図-4 1次冷却材ポンプ軸シール部改造工事

工事概要

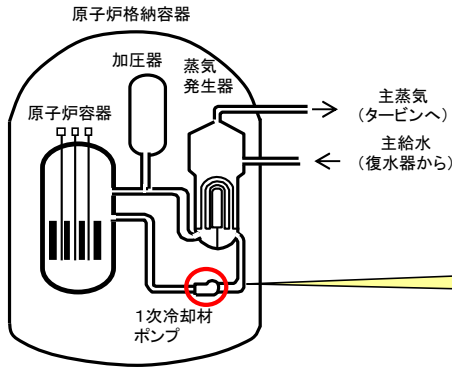
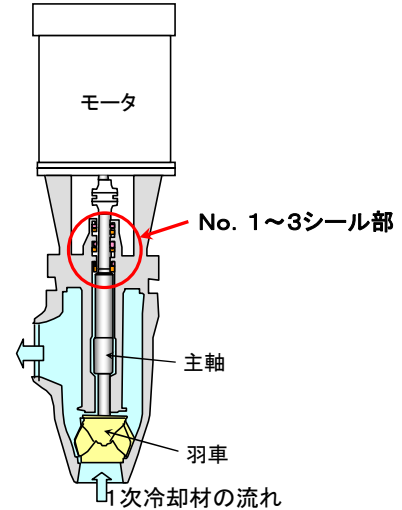
設備の信頼性を一層向上させる観点から、シール部の摺動面で発生した摩耗粉がシールの動きを阻害することを防止するため、1次冷却材ポンプ3台のNo. 3シール部に1次系純水を供給して摩耗粉を排出する系統を新たに設置する。

軸シール部の変更内容

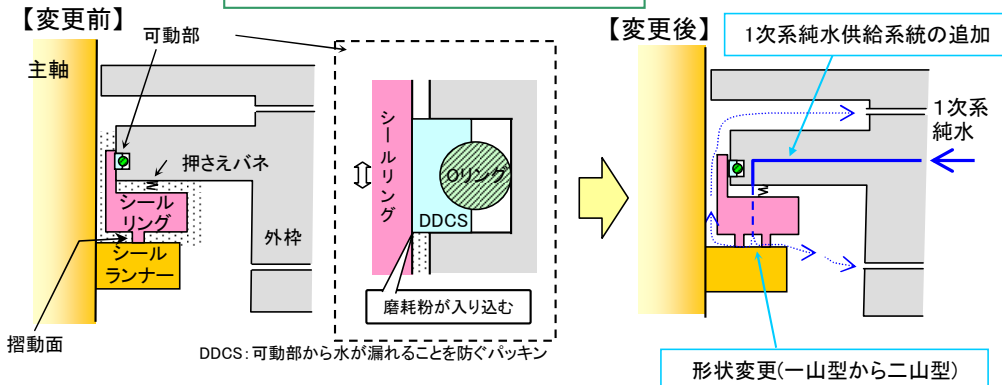
- ①シールランナーとシールリングが接触することにより、水が漏れ出ることを防止
- ②シールリングの磨耗粉が発生
- ③水の流れが僅かであるため、磨耗粉が滞留
- ④シールリングとDDCSの接触面に磨耗粉が入り込む
- ⑤シールリングの上下方向の動きが鈍くなる
